**Всемирный форум для согласования правил
в области транспортных средств**

**Рабочая группа по вопросам освещения
и световой сигнализации (GRE)**

**Предложение по дополнению 17 к поправкам серии 00
к Правилам № 87 (дневные ходовые огни)**

Представлено экспертом от Германии*

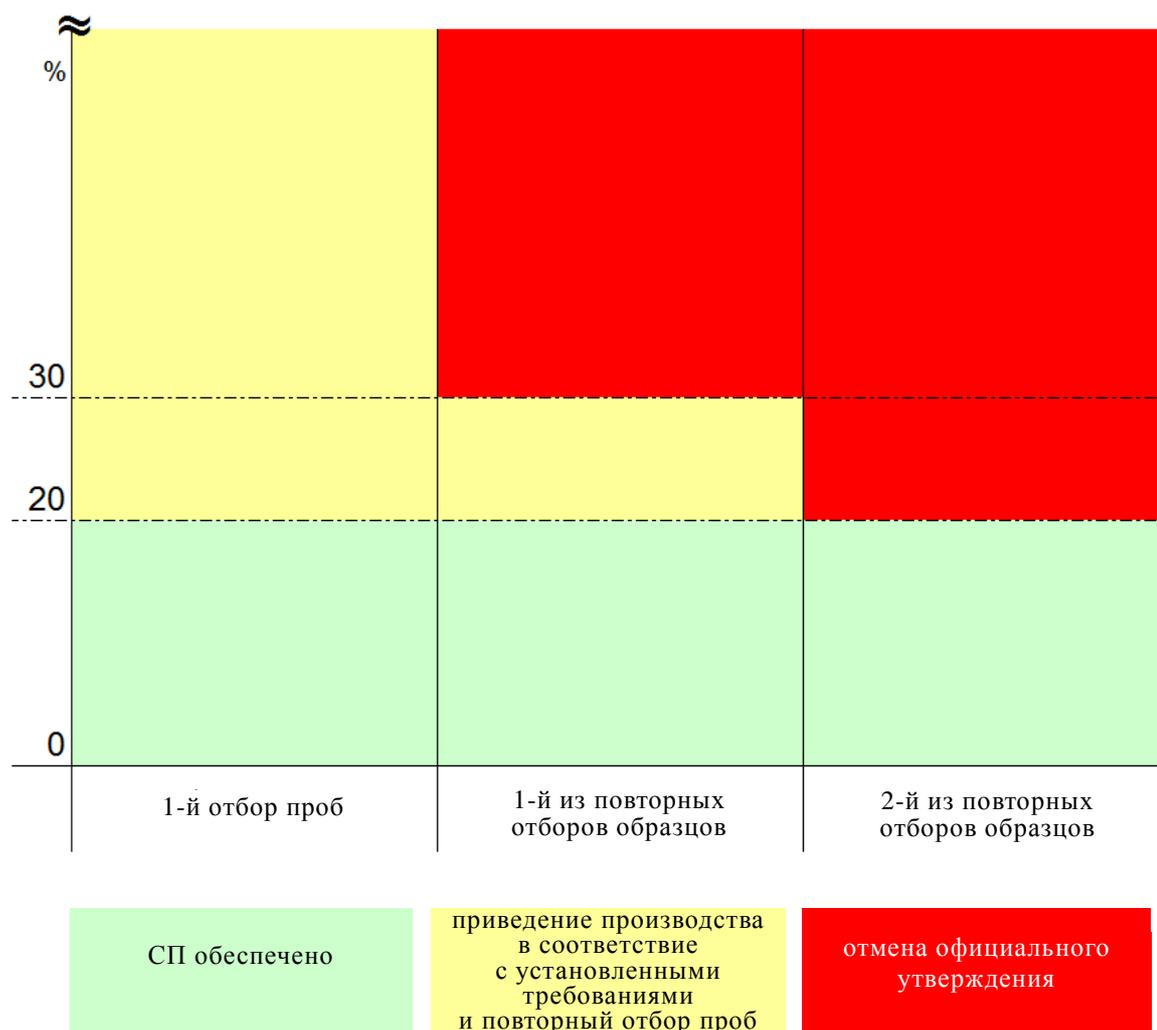
6. Процедура обеспечения СП в настоящее время описана в рамках четко структурированного поэтапного процесса (с ограниченным числом этапов), который позволяет изготовителю на первом этапе – в случае расхождений в измеренных значениях более чем на 20% – привести процесс производства в соответствие с установленными требованиями. Кроме того, процесс обеспечения СП может быть завершен раньше, если первые две выборки полностью соответствуют техническим требованиям.

7. Этими предложениями предусмотрен "третий этап", на котором определяются условия отмены официального утверждения, когда после второго повторения данного процесса изготовитель оказывается не в состоянии надлежащим образом привести процесс производства в соответствие с установленными требованиями.

8. На прилагаемом рисунке проиллюстрирован этот поэтапный процесс.
